**Avis de la mission régionale d'autorité environnementale
sur la réhabilitation de la centrale hydroélectrique de Lastend
sur la commune de Vabre (Tarn)**

N°Saisine : 2022-10499

N°MRAe 2022APO71

Avis émis le 24/06/2022

Figure 2: Plan de masse de la future prise d'eau (extrait de l'étude d'impact)

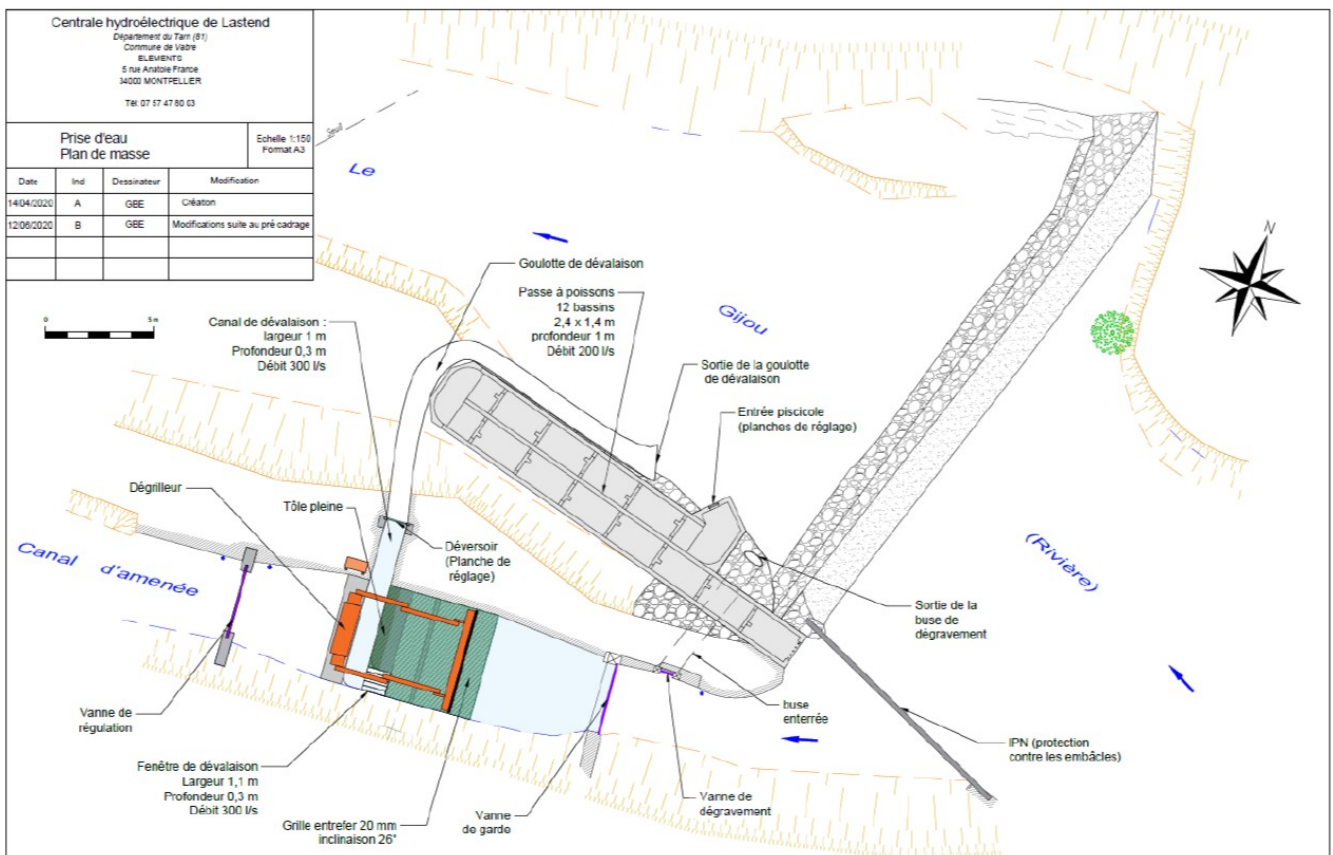
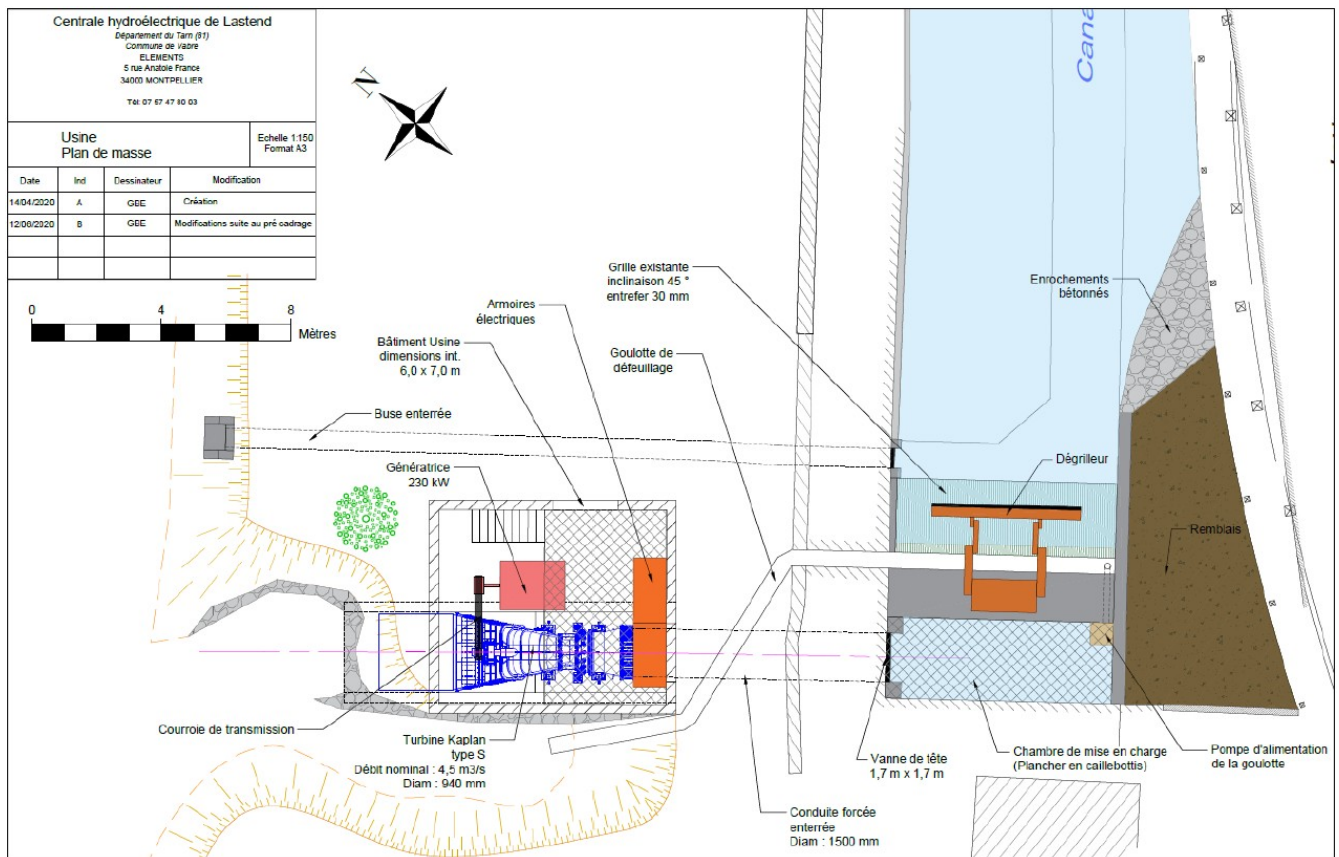
L'étude d'impact aborde les principaux éléments visés à l'article R. 122-5 du code de l'environnement cependant le document d'étude d'impact n'est pas autoportant. De nombreuses modifications du projet sont apportées dans deux documents de réponse à des demandes de compléments du dossier d'autorisation. L'impact du débit réservé sur les populations piscicoles et les macroinvertébrés est précisé ainsi que des modifications du système de dévalaison afin qu'il soit efficace (changement de débits dans la passe à poissons, dans la dévalaison, modification de la grille d'entrefers...). De nombreux apports sont également notés concernant la phase travaux et les modalités de réalisation de la vidange du canal d'aménée et de la mise en place des batardeaux. Les schémas et illustrations de l'étude d'impact devront également être mis à jour.

La MRAe estime indispensable de mettre à jour l'étude d'impact avec les documents complémentaires apportés ultérieurement à celle-ci.
